Uitkomst reactieformulier inloopbijeenkomst

Visserstraat, Kekerdom

Groen voorkeur

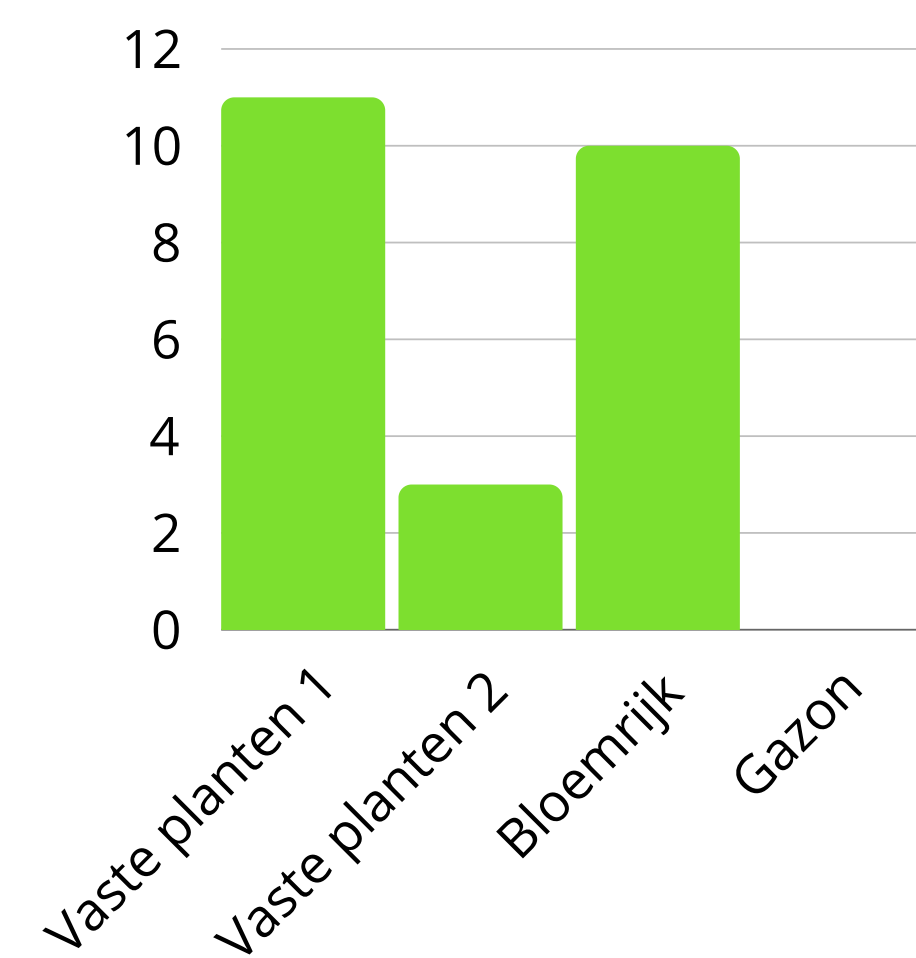
Vaste planten 1

Vaste planten 2

Bloemrijk

- Groen voorkeur: We gaan voor vaste platen met wisselende bloei.
- Steenkleur voorkeur: We plaatsen de rode variant stenen in de straat zoals de meeste stemmen aangaven.

Steenkleur

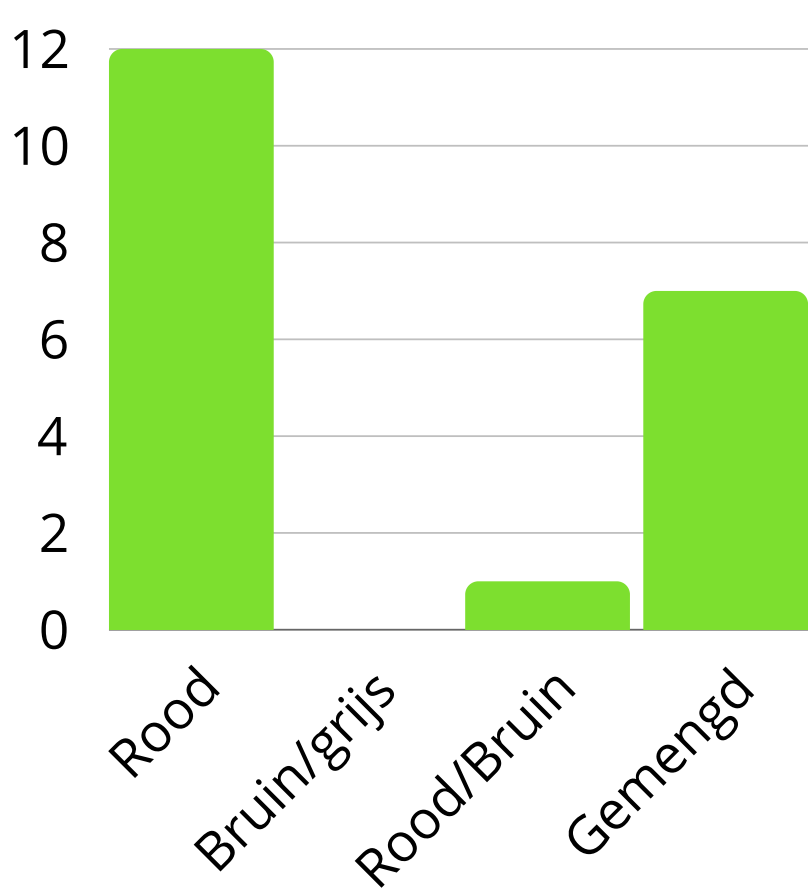
Rood
